**Commission économique pour l'Europe**

**Forum mondial de l'harmonisation  
des Règlements concernant les véhicules**

Règlement ONU n° 100 (Sécurité des véhicules électriques)

**Proposition de série 03 d'amendements au Règlement ONU  
n° 100 (Sécurité des véhicules électriques)****Communication des experts du Japon et de la Commission européenne  
au nom de l'équipe spéciale\***

**Figure 1**  
**Mesure de la longueur développée**

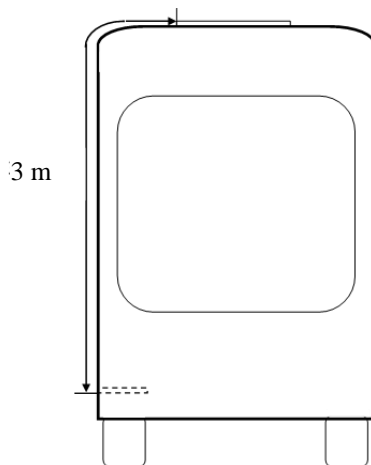
**Pour les véhicules des catégories N<sub>2</sub>, N<sub>3</sub>, M<sub>2</sub> et M<sub>3</sub>, les dispositifs de couplage conducteur qui ne sont pas sous tension sauf pendant la charge du SRSEE sont dispensés de la présente prescription s'ils sont situés sur le toit du véhicule et hors de portée d'une personne debout à l'extérieur du véhicule et, pour les véhicules des catégories M<sub>2</sub> et M<sub>3</sub>, si la longueur développée entre le marchepied du véhicule et le dispositif de recharge monté sur le toit est au minimum de 3 m. S'il y a plusieurs marches du fait de la présence d'un plancher surélevé à l'intérieur du véhicule, cette longueur est mesurée à partir de la marche la plus basse permettant d'entrer dans le véhicule, comme l'illustre la figure 1.**
